Dotyczy postępowania o udzielenie zamówienia publicznego nr **BZP.271.28.2015** w trybie przetargu nieograniczonego „**Budowa budynku mieszkalnego wielorodzinnego wraz z niezbędną infrastrukturą z przeznaczeniem na lokale socjalne**”.

### **Wyjaśnienia nr 1 do SIWZ**

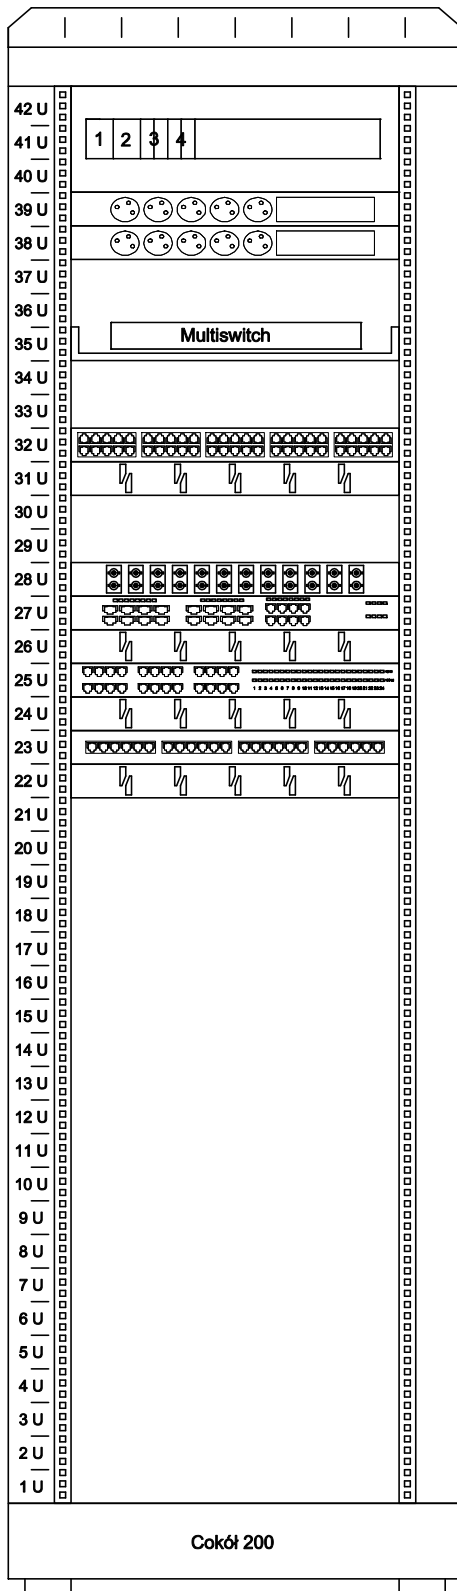
Jak ma być wyposażona szafka Rack 19" 42U?

Wyposażenie szafy Rack 19" 42U przedstawia załączony do odpowiedzi rysunek.

Panel dystrybucji napięć:  
 1. rozł. izolacyjny 40A,  
 2. ochronnik klasy II  
 3. 2x B10A 1-faz,  
 4. B6A 1-faz. + lampka zielona
